# Nota Vooroverleg en ambtelijke aanpassingen

Gemeente Leusden  
Ontwerp bestemmingsplan

't Spieghel – zuidrand Ursulineweg

Datum: 28 juni 2018

*Afbeelding fragment deelgebied 5: reconstructie A28 Zuid*

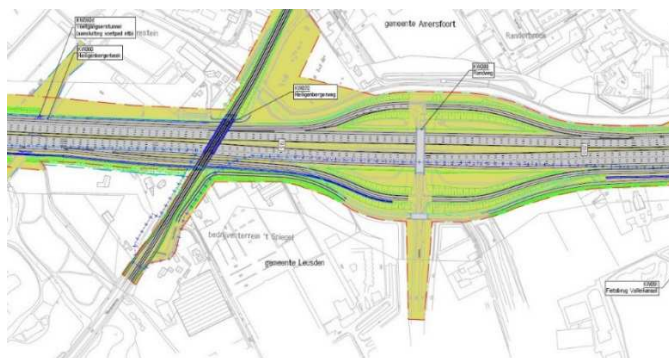
- 3) *Ook is niet duidelijk of de uitvoeringsperiode van de woningbouw reeds bekend is. De A28 ligt in het plangebied van project Hoevelaken. Dit wegverbredingsproject start in 2021. Het verzoek van Rijkswaterstaat is om in de plan-toelichting te vermelden in hoeverre er even-*

*tuele raakvlakken bestaan tussen onderhavig ontwerpbestemmingsplan en project Hoevelaken.*

Van invloed zou kunnen zijn de geluidsbelasting op de gevels van de woningen in de directe nabijheid van de A28. Het akoestisch onderzoek voor de reconstructie van de A28 is nog niet afgerond en dien overeenkomstig ook nog niet bekend.

Voor het project van de vier nieuwe woningen is bij het uitgevoerde akoestisch onderzoek het (huidige) vastgestelde geluidsregister gehanteerd. Geluidsbelasting mag in principe niet toenemen ter plaatse van de langs rijkswegen vastgestelde referentiepunten.

Indien de reconstructie van de A28 tot gevolg heeft dat er wel een toename van de geluidsbelasting te verwachten is zullen er geluidwerende voorzieningen voor moeten worden toegepast.

De meest nabij gelegen nieuwe woning is op een afstand van 430 meter uit de rand van de A28 gelegen. Er zijn in de directe nabijheid 9 woningen die op veel kortere afstand van de A28 zijn gesitueerd, die woningen zullen bepalend zijn bij de eventueel te nemen geluidswerende maatregelen.

Het onderhavig bouwinitiatief heeft in die zin geen raakvlak met de reconstructie A28.
